JAPPY 総合カタログ誤記訂正のお知らせ

対象商品 : 引込管防水ゴムカバー JAPPY 総合カタログ 2023-2024 193 ページ

■JAPPY 総合カタログ 2023-2024 193 ページ 引込管防水ゴムカバー

①各部寸法

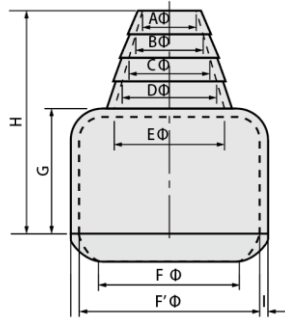
訂正箇所 : ①各部寸法 / ②適合目安表2箇所 (詳細は別紙参照)

【誤】

商品コード	品番	各部寸法(mm)								
		A	B	C	D	E	F	G	H	I
690-130-02535	NWP-0S	10	13	15	17	21	28	40	82	3.5
690-130-02530	NWP-0	14	18	22	26	30	42	40	73	3
690-130-02520	NWP-1	18	22	26	30	38	60	45	81	3
690-130-02610	NWP-2S	25	31	38	45	62	76.5	55	103	4
690-130-02510	NWP-2	30	36	43	50	67	90	55	103	4
690-130-02500	NWP-3	40	50	58	68	90	120	64	126	5

【正】

商品コード	品番	各部寸法(mm)									
		A	B	C	D	E	F	F'	G	H	I
690-130-02535	NWP-0S	10	13	15	17	21	28	37	40	82	3.5
690-130-02530	NWP-0	14	18	22	26	30	42	—	40	73	3
690-130-02520	NWP-1	18	22	26	30	38	60	—	45	81	3
690-130-02610	NWP-2S	25	31	38	45	62	76.5	—	55	103	4
690-130-02510	NWP-2	30	36	43	50	67	90	—	55	103	4
690-130-02500	NWP-3	40	50	58	68	90	120	—	64	126	5
